**Oggetto:** Trasmissione del parere istruttorio conclusivo relativo alla modifica dell'AIA rilasciata alla Hydrochem Italia S.r.l. – Stabilimento di Pieve Vergonte - Procedimento ID 123/10274.

**HYDROCHEM ITALIA S.r.l.**

**Stabilimento di Pieve Vergonte (VB)**

#### Parere Istruttorio Conclusivo

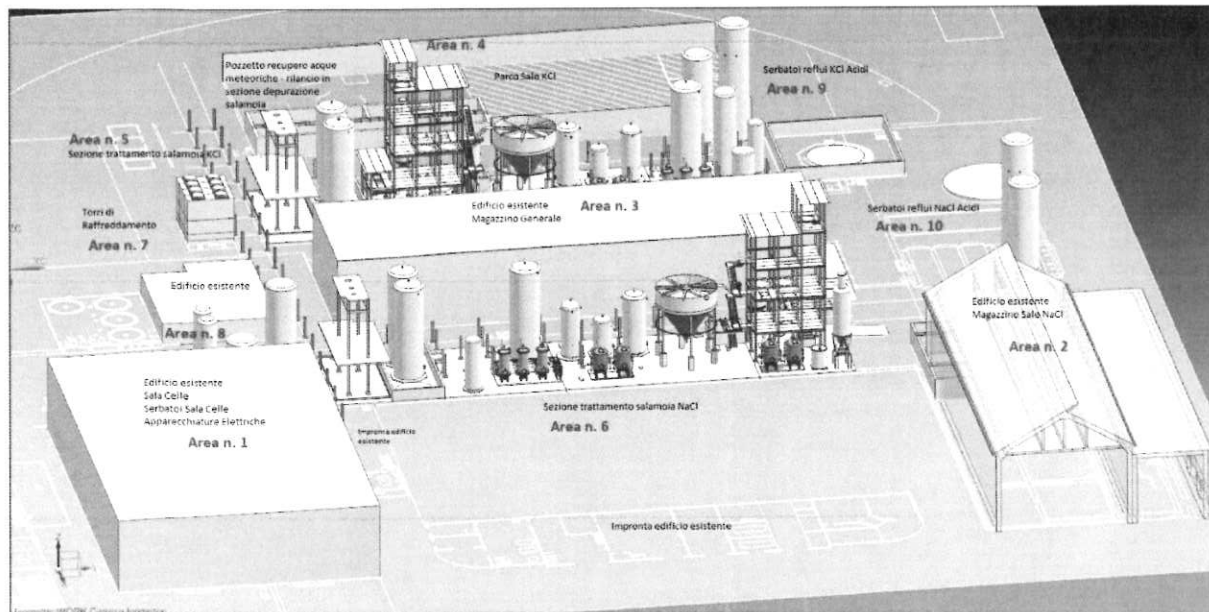
(\*) Nel nuovo progetto due aree del magazzino generale (aree di colore viola nel disegno DIS-GD-3206\_old) aventi superficie pari a 2147 m<sup>2</sup> verranno riutilizzate per la costruzione della sezione del trattamento salamoia KCl e per la predisposizione del nuovo magazzino sale KCl (incluse le vasche di raccolta KCl) per un totale di superficie utilizzata pari a 2354 m<sup>2</sup>. In realtà una parte del magazzino generale rimarrà attivo (nel disegno DIS-GD-3208\_new è il blocco compreso tra le due sezioni di trattamento salamoia KCl/NaCl).

(\*\*) Nel progetto approvato con DM n.333 del 17/12/2017 il trattamento della salamoia NaCl occupava un'area di 1428 m<sup>2</sup>. Nel nuovo progetto il trattamento salamoia NaCl occuperà un'area di 1120 m<sup>2</sup>, cui si dovrà aggiungere la superficie utilizzata per il trattamento della salamoia KCl pari a 1144 m<sup>2</sup>. Nel nuovo progetto l'area trattamento salamoia è stata ridotta in vista del minor utilizzo, peraltro compensata dalla nuova area trattamento della salamoia di KCl.

(\*\*\*) L'area che nel progetto approvato (ID123/9645) avrebbe dovuto ospitare i serbatoi sala celle, le apparecchiature elettriche e le celle a membrana, nel nuovo progetto verrà ubicata nel fabbricato ex-sala celle DeNora (Area n.1). In questo modo si andrà a riutilizzare, dopo l'attività di bonifica e dismissione attualmente in corso, un edificio esistente evitando di costruirne uno nuovo (come invece era stato previsto nel progetto approvato).

(\*\*\*\*) La sezione della concentrazione soda è stata assorbita, viste le dimensioni più compatte della sezione di trattamento, nell'area in cui è prevista la depurazione della salamoia NaCl. In questo modo si è evitato di costruire su aree libere privilegiando il riutilizzo di aree che verranno liberate dalla fase di dismissione in atto.
